Assunto: Parecer De vistas

Processo de outorga: Nº Processos de Outorga nº 16775/2015 e nº 16776/2015

REQUENTE: Vale S.A

PORQUE NÃO SE DEVE APROVAR O PROJETO DE DESVIO DE CURSO D'ÁGUA NO DISTRITO DE MORRO D'ÁGUA QUENTE

Figura 1: Representação do contexto hidromorfológico e da localização do projeto por Vale/ TOTAL

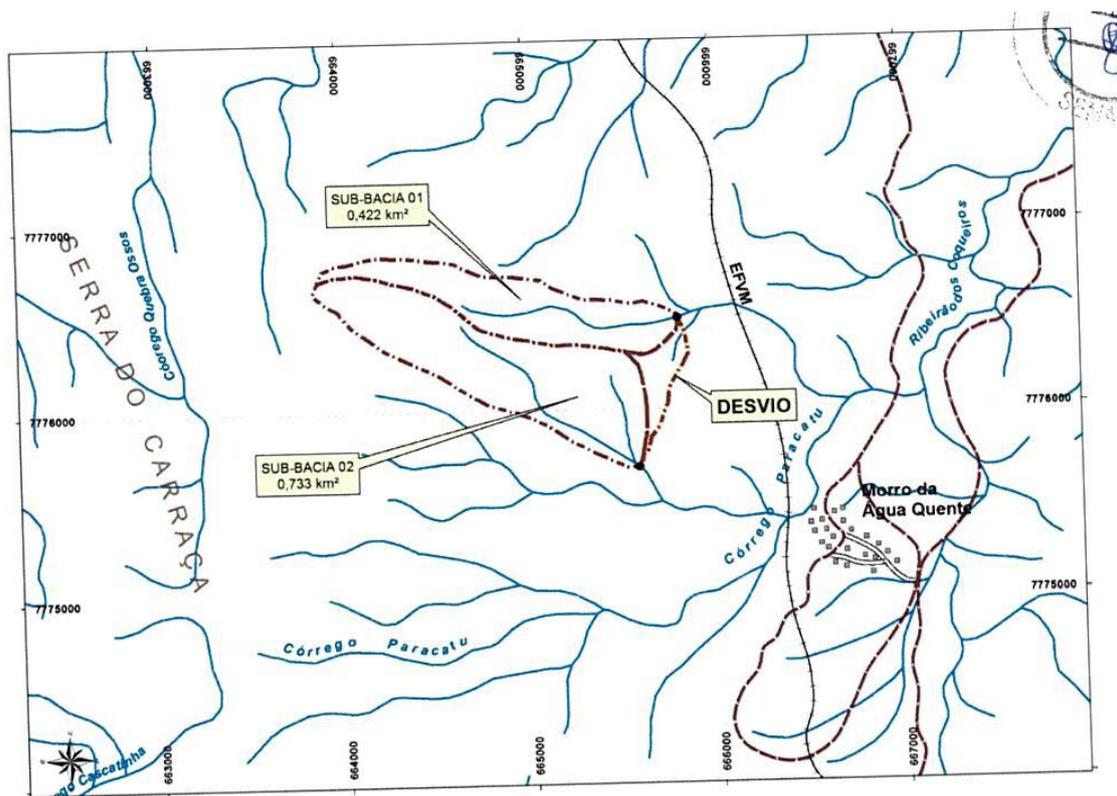
Este documento foi apresentado enquanto embasamento técnico para o projeto de desvio de 2 cursos d' água situados a montante das áreas em que a Vale pretende operar uma expansão de suas atividades de extração de minério de ferro, no distrito de Morro d' Água Quente, município de Catas Altas-MG. Esses cursos d' água correspondem a drenagens de ordem 1, na classificação de Strahler, (nem sempre possuindo nomes específicos. No entanto, em condições naturais, esses cursos d' água pertencem à bacia do ribeirão do Coqueiro (afluente do rio Maquiné/bacia do rio Piracicaba), a qual alcança por intermédio do córrego Paracatu, conforme Figura 1 (figura 4 do relatório Vale/TOTAL)

Figura 5: Desenhos de seções transversais ao canal do córrego receptor do desvio

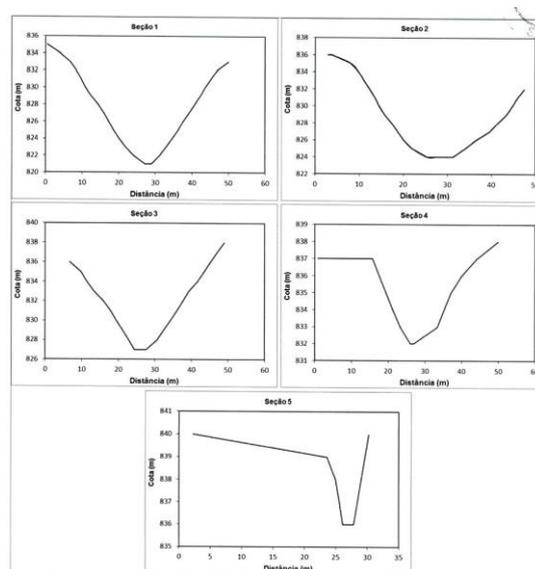
- 1) a bacia de dissipação se situaria na cota 830 m., a jusante de uma escadaria, mas sem especificação do local exato de ambas.
- 2) o comprimento total do canal é fixado em 980 metros (página 25), o que deixa o destino de 295 metros de obra no escuro (980 m. – 685 m. = 295 m.). Além do mais, a Figura 3 do relatório (página 8) informa um comprimento do canal igual a 957,60 m. e desta vez serão 22,40 metros que ficam no escuro.
- 3) A Figura 5 (Figura 12 do relatório, na página 24) objetiva ilustrar seções topográficas transversais do canal do córrego que receberá o desvio, mas não há nenhum tipo de informação complementar (localização, litologia e sua resistência, dinâmica geomorfológica no local, risco de erosão,..) e **nenhuma consideração sobre a utilidade da informação.**

Ora, no relatório da Vale se apresenta apenas 5 seções de canal em desenho sem escala nem localização.

Figura 5: Confusão entre dados de vazões e de chuvas

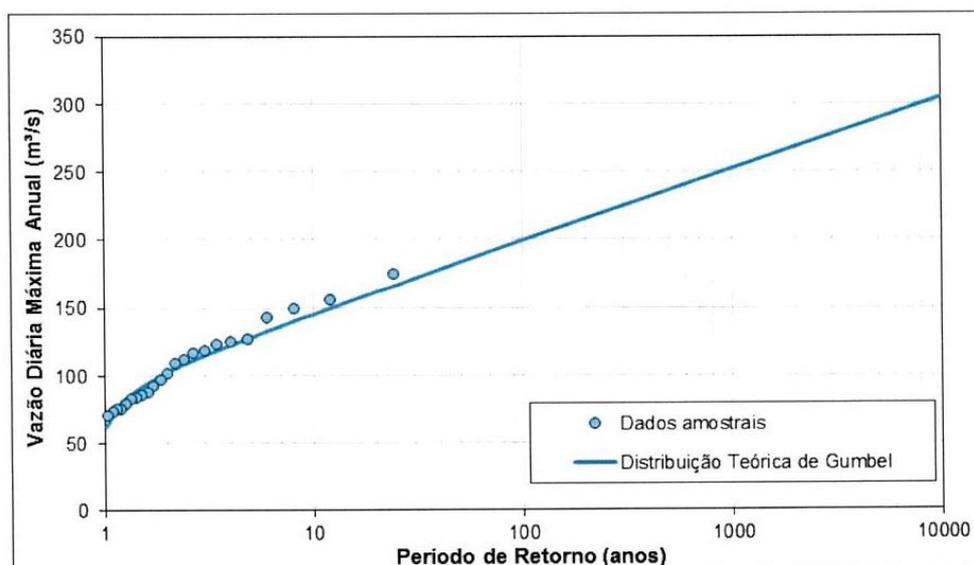
A figura 5 (figura 10 do relatório, na página 17), quanto a ela, ilustra a magnificação da confusão informativa, ao ilustrar um cruzamento de dados indicados como de vazão (na ordenada) com seus períodos de retorno, enquanto o texto, bem como o título do gráfico, os consideram dados de pluviometria.
